**Verslag huishoudelijke elektrische installatie op laagspanning en zeer lage spanning****Algemeen:**

Referentie: 012-20261007-06	Datum controle: 07/10/2026
Keurder: 012

Eigenaar:		EAN-code:	541448820056461730
Adres installatie:	Rozenlaan 8, 2110 - Wijnegem	Nummer teller(s):	1SAG1100421432
		Distributienetbeheerder installatie:	Fluvius
Datum uitvoering installatie:	☐ Vóór 01/10/1981 ☒ Tussen 01/10/1981 en 01/06/2020 ☐ Vanaf 01/06/2020		
Type:	☒ Wooneenheid ☐ Niet-huishoudelijk ☐ PV ☐ Batterij ☐ Laadpaal

Inbreuk(en):

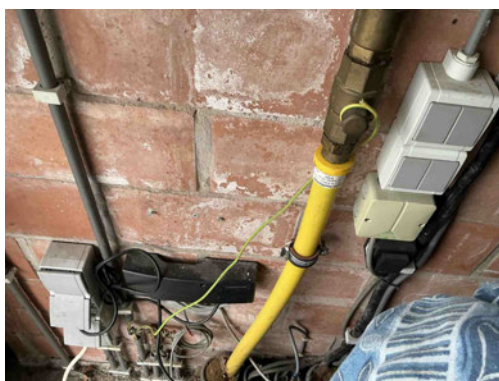
I01 - De waarde van de isolatieweerstand per kring dient tenminste 0,50 Mohm ($1000 \times U_{test}$) te zijn (Boek 1: 6.4.5.1).

Opmerking: Oa bord a automaat 5 onderste rij

Inbreuk(en):

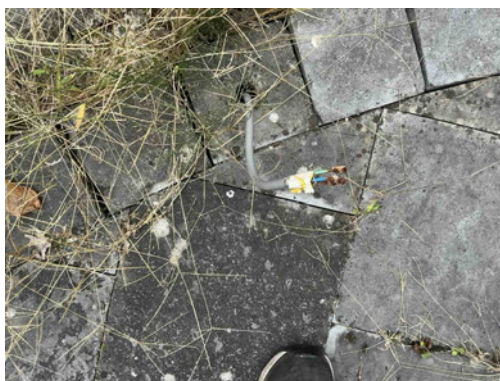
E04 - De continuïteit van de (hoofd)equipotentiale verbindingen is niet gegarandeerd (Boek 1: 5.4.4.1 / 5.4.4.2).
Opmerking: Oa garage

Inbreuk(en):

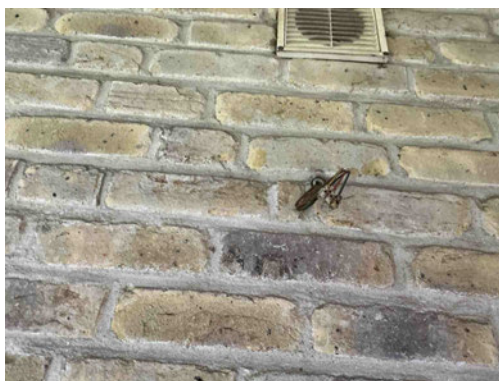
C21 - Het gebruik van geleiders van het type VOB, zonder bijkomende afscherming is niet toegestaan (Boek 1: 5.2.9.6).
Opmerking: Oa badkamer ,tuin

C28 - Niet gebruikte leidingen onder spanning zijn niet op een degelijke manier geïsoleerd of verwijderd (Boek 1: 4.2.1.1).
Opmerking: Oa tuin

Inbreuk(en):

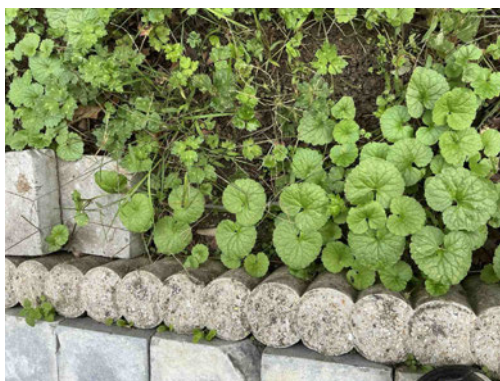
C21 - Het gebruik van geleiders van het type VOB, zonder bijkomende afscherming is niet toegestaan (Boek 1: 5.2.9.6).
Opmerking: Oa badkamer ,tuin

Inbreuk(en):

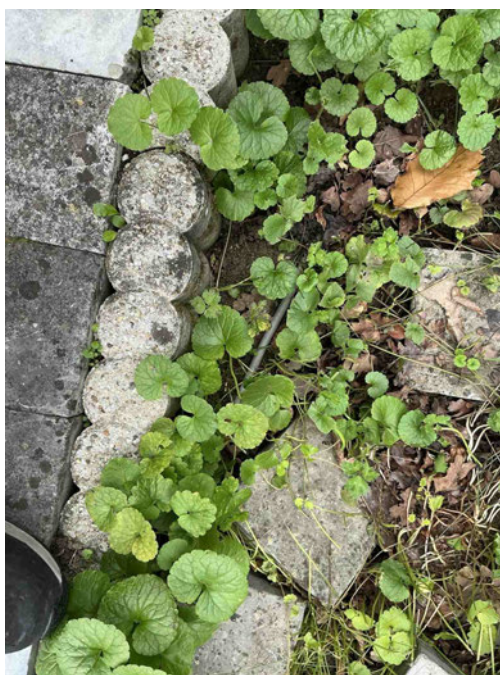
C13 - Onvoldoende bevestiging van de leiding(en) (Boek 1: 5.2.9.5).
Opmerking: Oa tuin niet diep genoeg ingegraven
